SERVICE INFO – FAG 0034

A kerékcsapágymodulra történő átállás

Kiegészítő komponensek szükségesek

Gyártó: Alexander Dennis

1. ábra: Az S63U jelölésű tengelyeknél a kerékcsapágymodul mellett kiegészítőleg a féktárcsát, a kerék tőcsavarokat és a rögzítőcsavarokat is ki kell cserélni

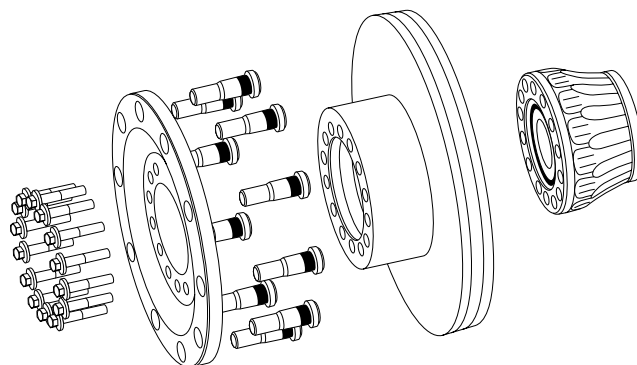
Az Alexander Dennis buszgyár a fent megnevezett DANA-tengelyeknél (S63U, S75U, T75U) a Timken kerékcsapágy-szállítóról az FAG-ra váltott át.

Ha egy javítás keretében még Timken gyártmányú kerékcsapágy lenne beszerelve, akkor az S63U, S75U és T75U jelölésű tengelyeknél kiegészítő komponenseket is ki kell cserélni.

Tengely jelölése	Szükséges komponensek	Cikksz. Alexander Dennis	Mennyiség
S63U	Kerékfelfogás Kerék tőcsavarok Féktárcsa Rögzítőcsavarok	658468-3 650723-2 658468-4 658468-5	1 x 10 x 1 x 14 x
S75U	Kerékfelfogás Rögzítőcsavarok	661391-2 661391-3	1 x 14 x
T75U	Kerékfelfogás Rögzítőcsavarok	661391-2 661391-3	1 x 14 x
NDS 80	Nincs	-	-

A rögzítőcsavarok meghúzási nyomatéka: 236-260 Nm
